Mission régionale d'autorité environnementale

**Avis de la mission régionale
d'autorité environnementale Hauts-de-France
sur le projet d'aménagement de l'étang des 4 fils Aymon
de l'union syndicale d'aménagement hydraulique du Nord
sur la commune de Méteren (59)**

n°MRAe 2020-4580

Illustration 2: Plan de l'étang réaménagé (source dossier, évaluation environnementale page 12)

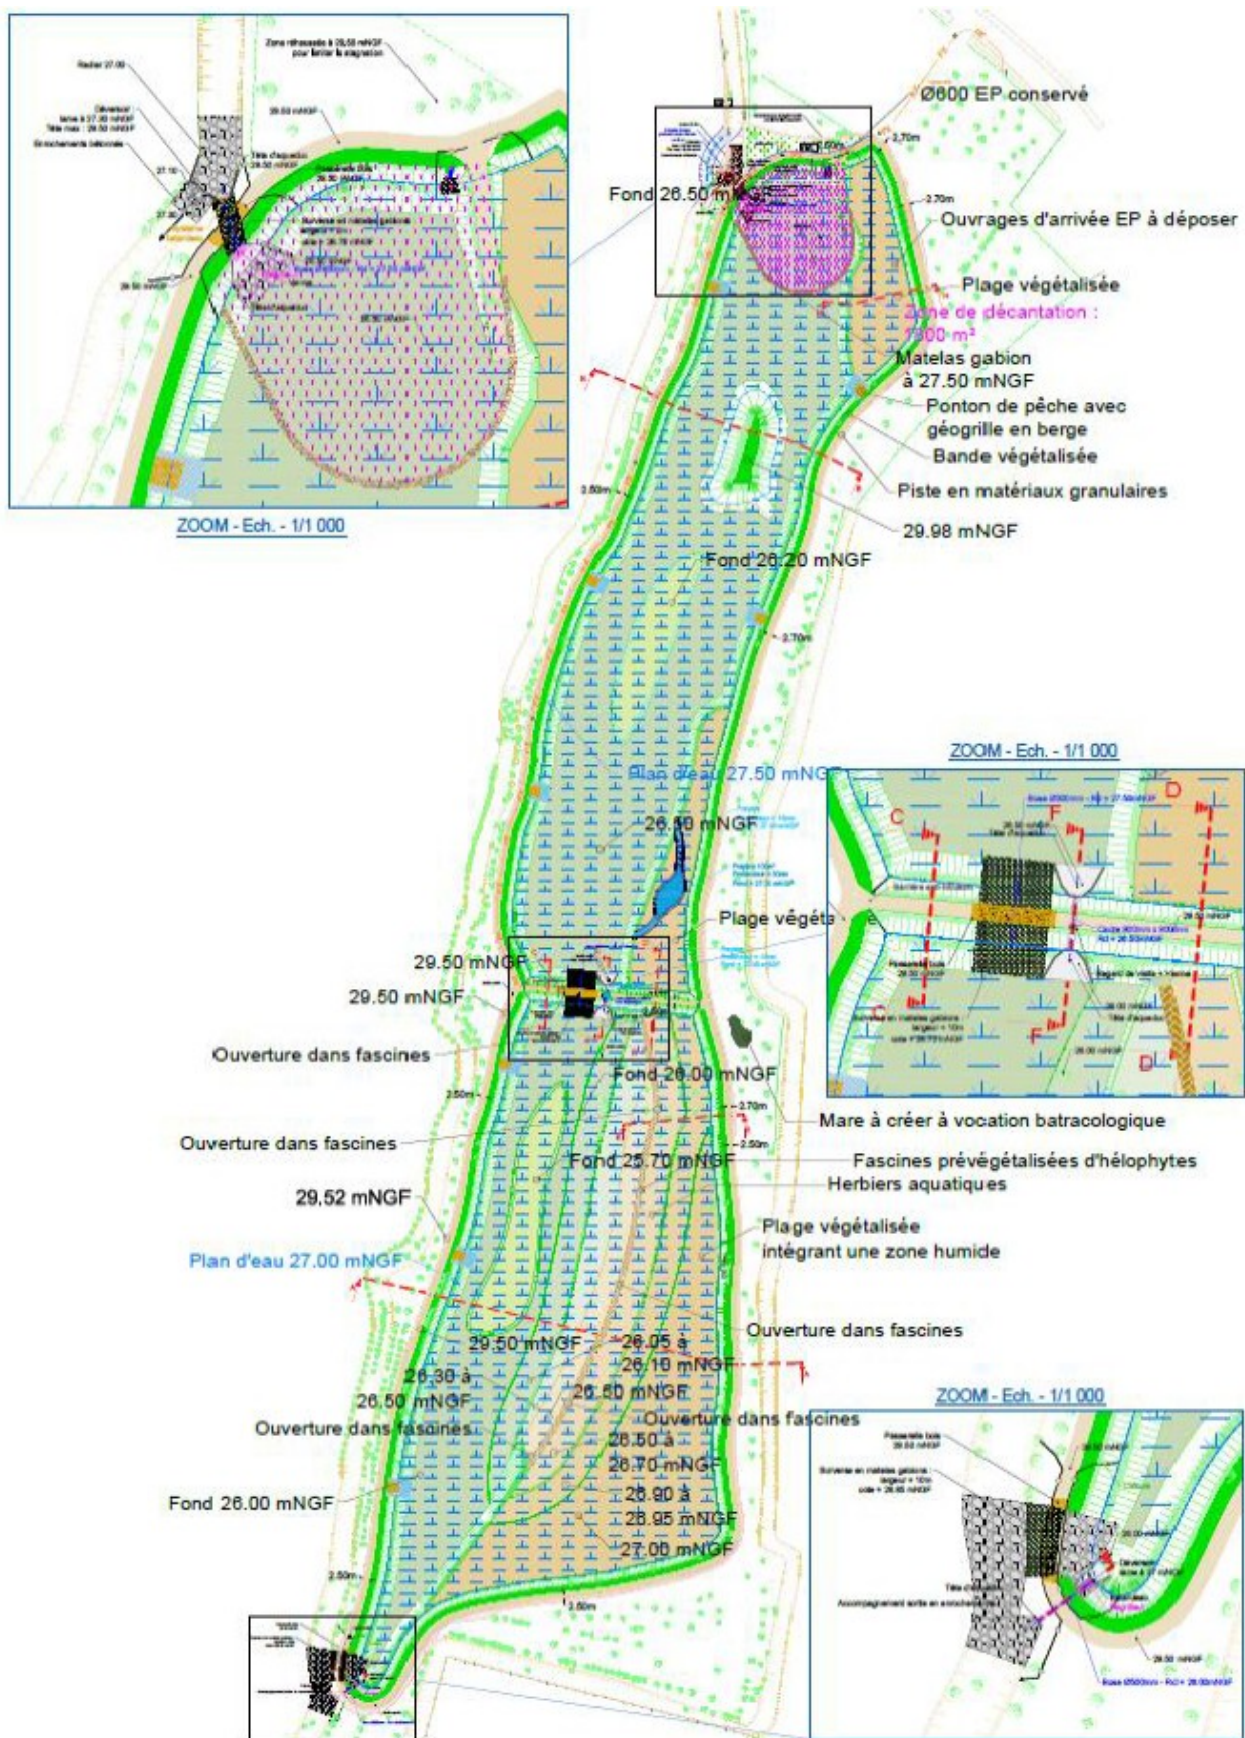
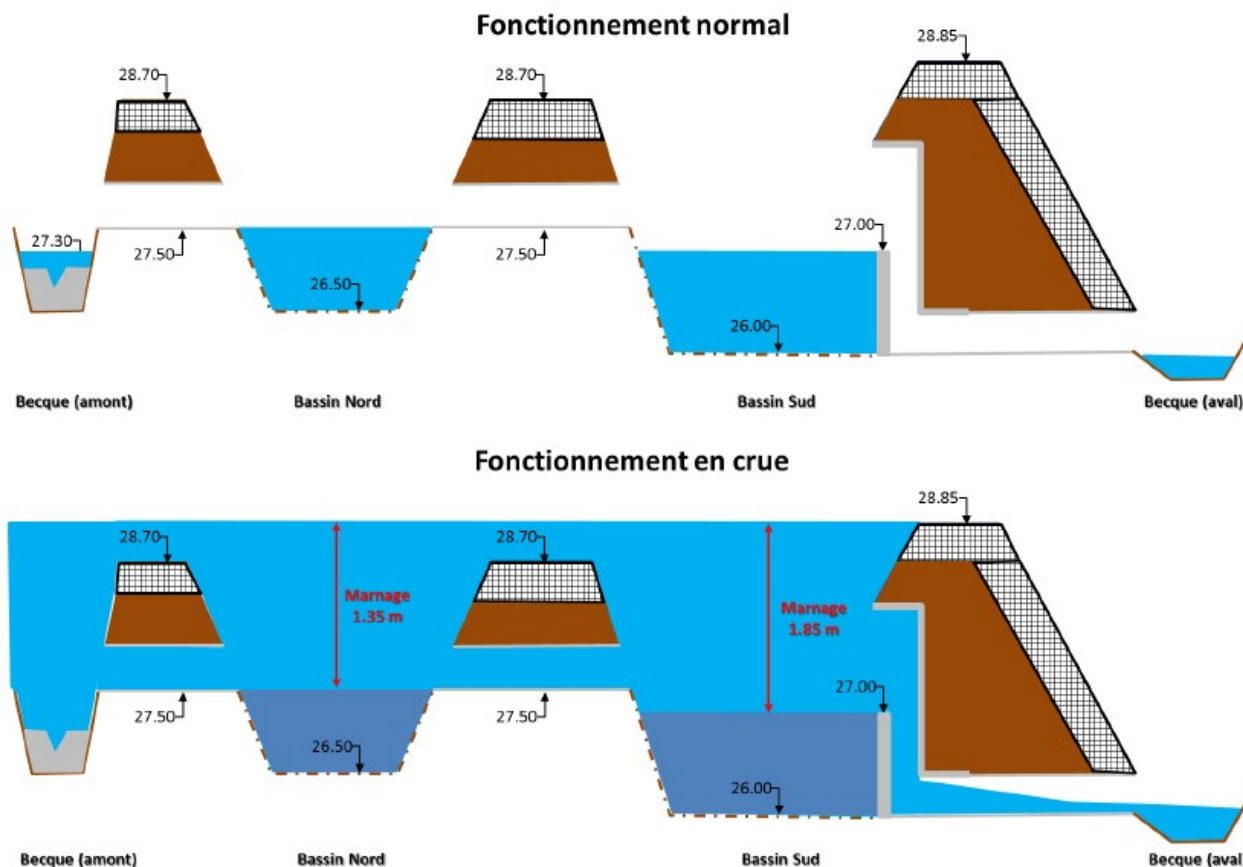
Par ailleurs, le projet comprend l'implantation d'une digue séparant le plan d'eau en deux. Ce choix d'aménagement n'est pas expliqué. La lecture du dossier ne permet pas de comprendre la plus-value de cet aménagement sur l'objectif de tamponnement des crues.

L'autorité environnementale recommande de justifier le choix d'aménager une digue séparant l'étang en deux, en présentant les plus-values de celui-ci sur le rôle de l'étang pour le tamponnement des crues.
